第3回検討会で頂いたご質問・ご意見 に関する説明資料

平成18年2月20日

日本原子力研究開発機構
電気事業連合会

第3回検討会で各専門委員から頂いたご質問を以下のとおり整理した。

硝酸塩(NaNO_3)の地層中挙動について

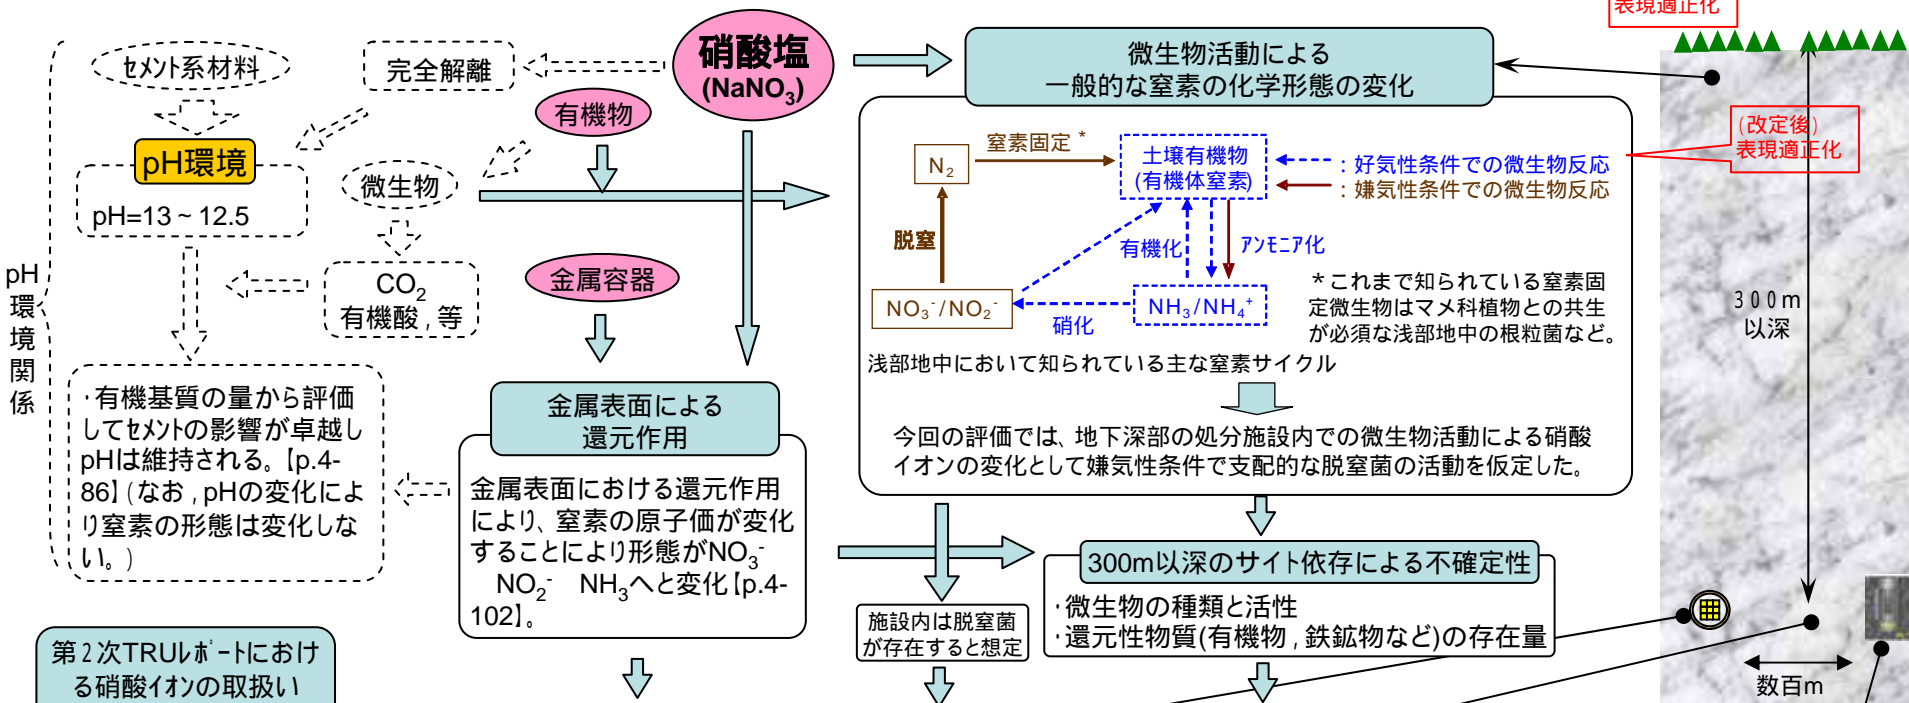
第3回検討会で頂いたご意見・ご質問について
・「相互影響因子」	・資料第1号の7ページの硝酸塩の取扱いについて、硝酸は全て硝酸イオンとして評価しているが、金属表面のアノモニア化についても触れている。結果としてこの範囲で安全なのかどうかといったエンドポイントが見えにくい。
	・資料第1号8ページの影響解析について。分散長などのデータは明記しておくこと。
	・資料第1号11ページの放射線の影響について。ソースタームとバリア内で起こりえる事象との関係が明確になっておらず、資料中の「照射損傷によって材料性能を損なう可能性は考えにくい」という記述は短絡的であり、書き直すべき。

(改定後)
タイトル適正化

処分施設(グループ3: 硝酸塩を含む廃棄体)内では窒素サイクルも考慮に入れ、核種移行・ガス発生観点から窒素挙動を評価している。300m以深の処分施設外(地層中)での硝酸イオンの挙動については、一般に浅地中に比べて知見が乏しく、また、サイトの条件によってサイト固有の挙動が予想され不確定性が高いため、今回の評価では保守的に硝酸イオンの形態変化はないものとして、その拡がりを評価している。

(改定後)
表現適正化

・物理的な閉じ込め性が期待されているオーバーパックの腐食挙動への影響を評価(判断目安: $1 \times 10^{-4} \text{ mol/dm}^3$)。
・上記目安濃度ではイオン競合反応や金属表面での還元作用により生じた NH_3 による核種移行パラメータへの影響は生じないと考えられる[p.4-103]。

(改定後)高レベル放射性廃棄物(ガラス固化体)施設での相互影響について追記。
